***Projet de Parc Solaire Photovoltaïque***

***Mémoire de réponse au PV de reconnaissance de l'état  
des bois – 28/06/2023***

***Demande d'autorisation de défrichement n°22.287/211***

## 6.2 Mesure d'évitement

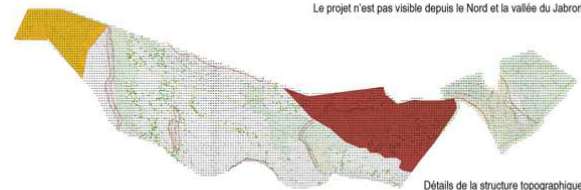
- Point 1E : Les incidences des effets cumulés et des impacts paysager au regard des projets et des enjeux environnants nécessitent des compléments et des analyses approfondies.

Afin que le projet ne soit pas identifiable depuis la vallée du Jabron et ses composantes remarquables, village perché de Trigance, itinéraire de découverte le long de la RD 955, Chapelle Notre-Dame de Saint-Julien... deux secteurs du périmètre d'étude (en pente en direction du Nord) ont été évités afin de ne pas perturber les lectures paysagères depuis ces points de vue sensibles.

Avec **ces deux secteurs évités**, le projet s'inscrit uniquement en pente Sud / Sud-Est. Cette configuration limite les problématiques de co-visibilités au camp militaire de Canjers situé au Sud en limite de site.

**L'implantation du projet en limite de crête sur le versant Sud le rend invisible depuis le Nord.**

Figure 1 : CARTE DES PEUPLMENTS FORESTIERS IMPACTES PAR LE PROJET

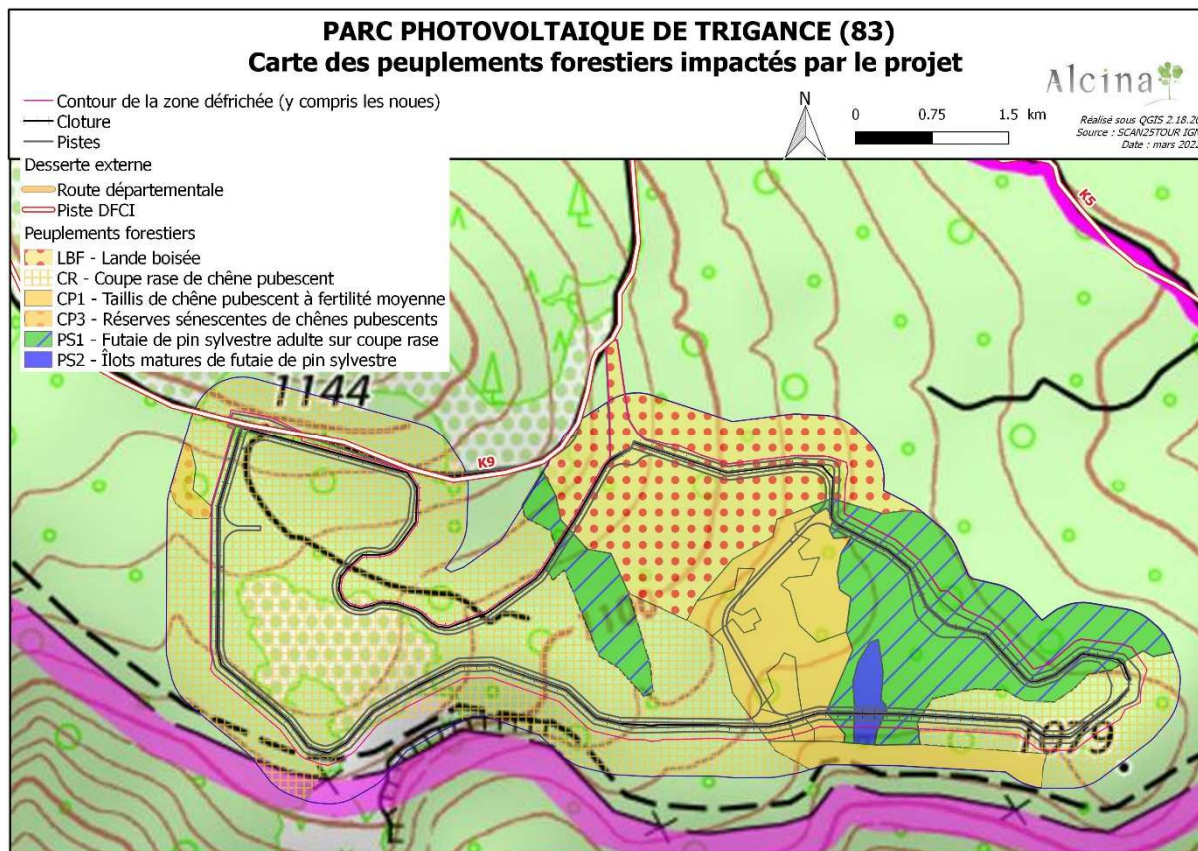
- Point 1G : En outre, il apparaît que les obligations légales de débroussaillage (OLD) impactent des arbres gîtes pour des espèces protégées de chiroptères, notamment sur la partie ouest du projet. Il conviendra d'éviter cette zone et de redéfinir l'emprise du projet et des OLD.

Sur la plus grande partie de la surface concernée par les OLD du projet (peuplement CR), les gros arbres maintenus comme arbres habitats sont des réserves issues de coupes rases précédentes et ayant survécu à cette mise en lumière brusque qui effectivement provoque la mort en quelques années d'une partie des tiges du taillis conservées. En revanche, après avoir survécu à une rotation de taillis, elles développent un houppier qui leur permet de résister à la mise en lumière lors des coupes rases suivantes, sous réserve de leur état sanitaire.

**Figure 2 : LOCALISATION DES OPTIONS D'ACCES AU PROJET ENVISAGEES DANS L'ETUDE D'IMPACT, SUR LA BASE DES PISTES EXISTANTES**

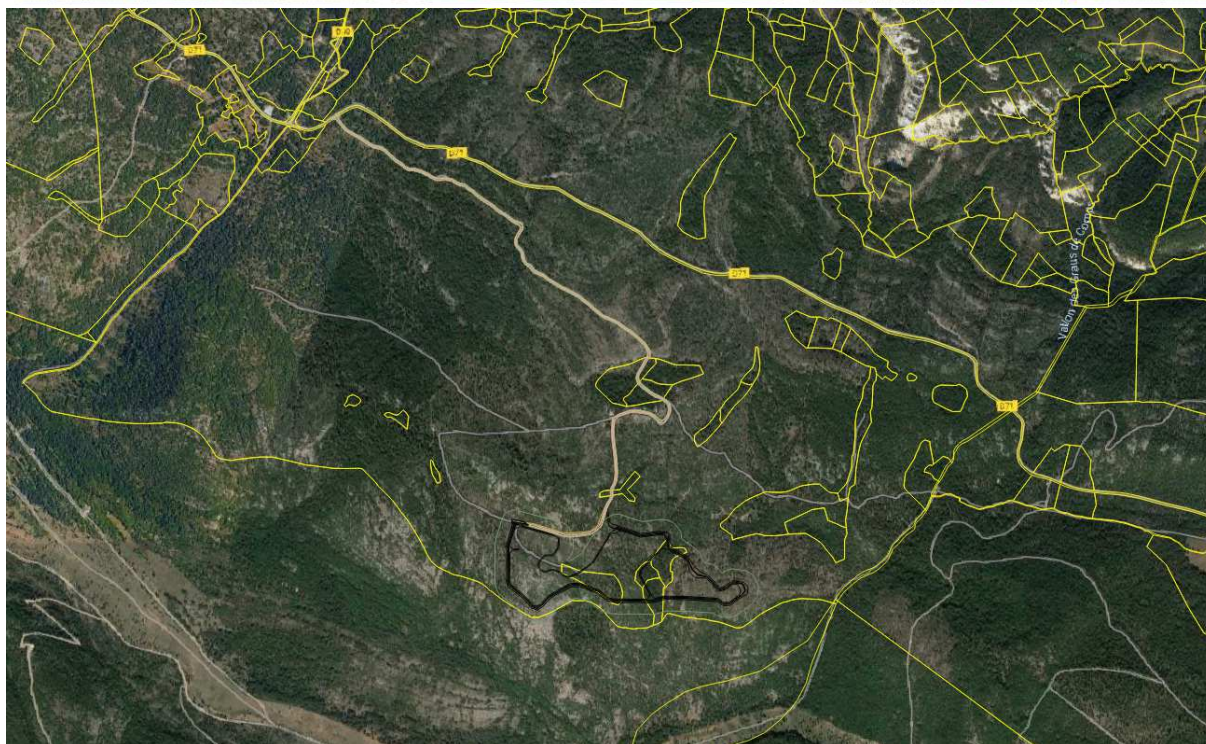
- Point 2B : L'accès au site traversant le massif forestier sur une distance importante n'est pas clairement identifié. L'exposition des personnes au risque incendie par la voie d'accès est présent.

L'étude d'impact fait apparaître trois options d'accès, qui ont été approfondies par des levés topographiques et une étude de faisabilité par l'ingénierie d'ENGIE Green.

**Carte 1 : Localisation des habitats d'espèces des oiseaux au sein de la zone d'étude**

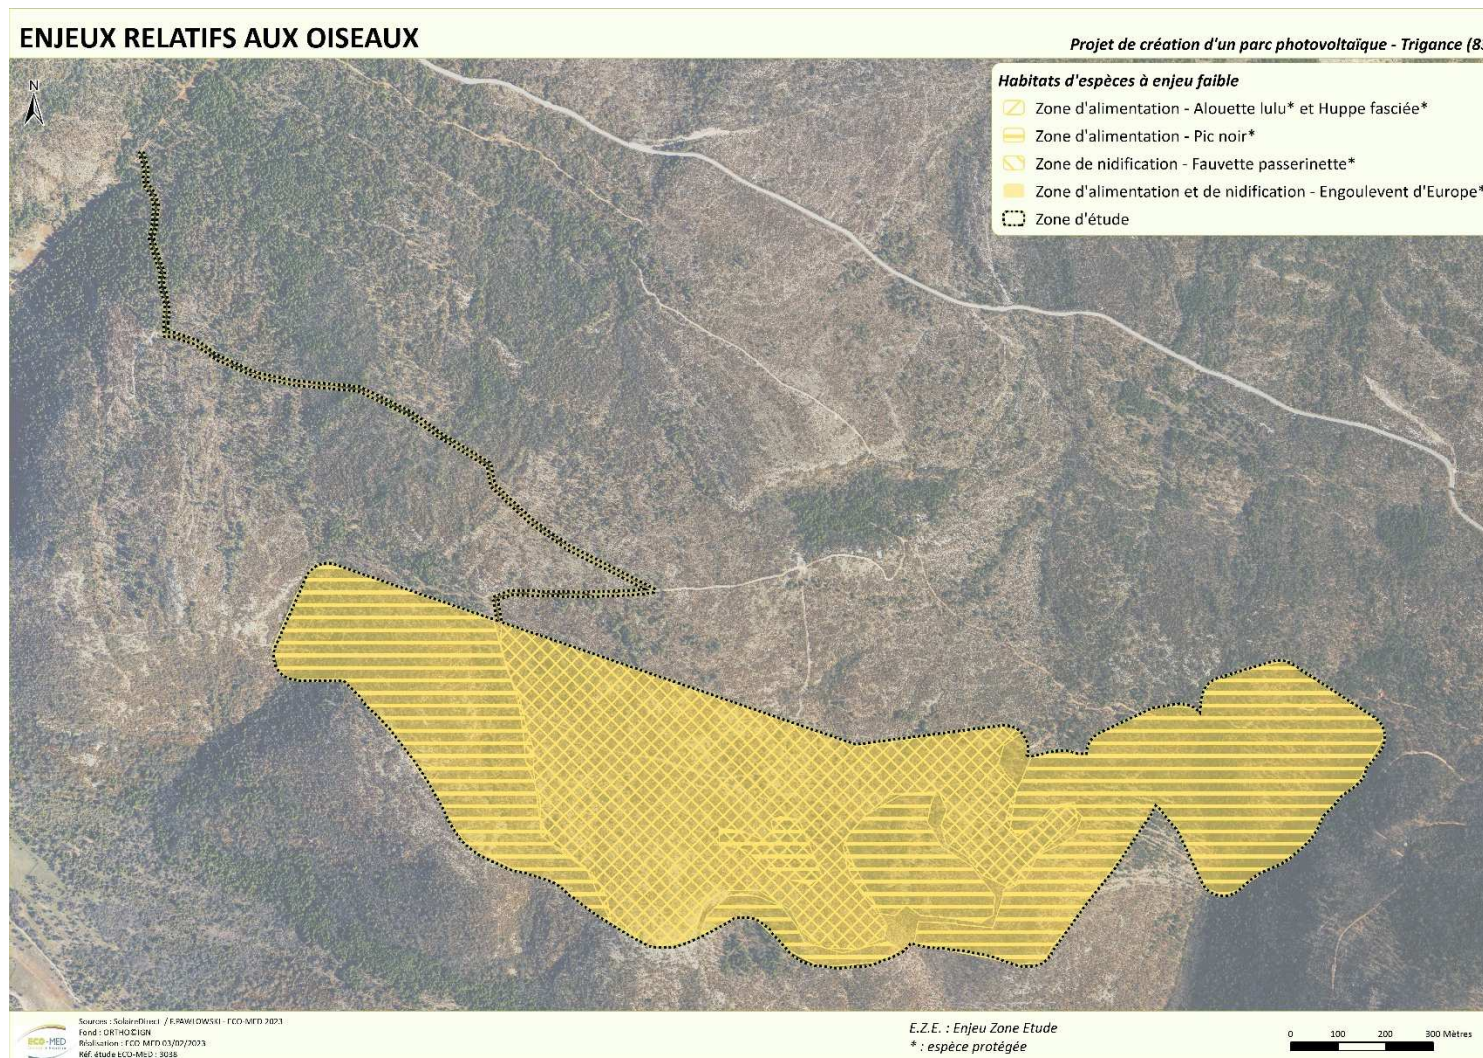
- Point 1B : La caractérisation des impacts bruts pour les habitats de l'avifaune nécessite l'intégration d'un complément cartographique couvrant la totalité de la zone d'étude.

La carte suivante localise les habitats d'espèces des oiseaux nicheurs ou en alimentation au sein de la zone d'étude. N'ont pas été cartographiées les espèces qui sont en simple survol, comme le Circaète Jean-le-Blanc ou le Vautour fauve.

L'Engoulevent d'Europe présente un habitat qui intègre l'intégralité de la surface de la zone d'étude. En effet, cette espèce niche et chasse dans les boisements et les milieux semi-ouverts, ce qui représente la totalité de la surface de la zone d'étude.

**Carte 7 : Fonctionnalités écologiques liées aux milieux boisés**

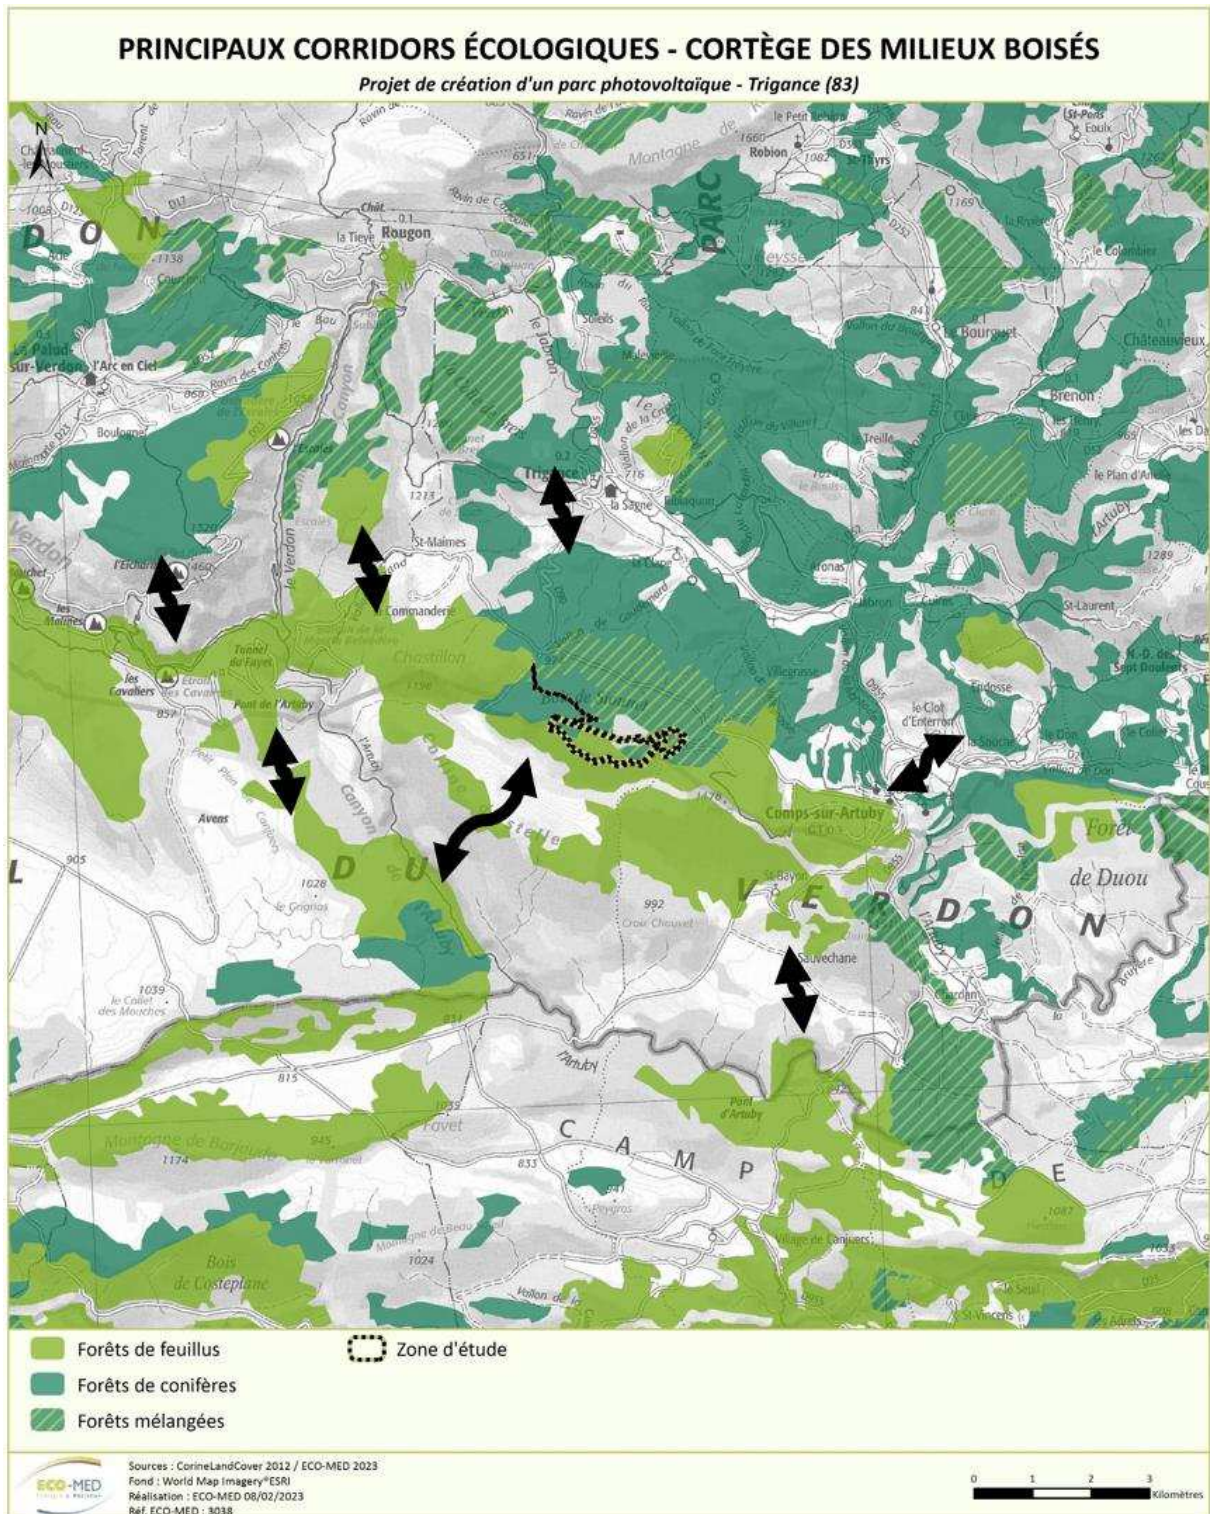
- Point 1D : L'analyse des incidences du projet sur les continuités écologiques locales qui devra être complétée et développée au travers des incidences Natura 2000 concernant la perte potentielle de territoire vital et d'altérations des itinéraires de transit, notamment pour le vautour fauve et les chiroptères.

Comme cela est visible sur la carte suivante, la zone d'étude est concernée par cette sous-trame, mais le projet ne va pas engendrer de rupture de corridor, les emprises étant situées dans un complexe homogène de boisements.

Le projet ne va donc pas générer d'impacts sur les fonctionnalités liées aux corridors écologiques locaux liés aux milieux forestiers.
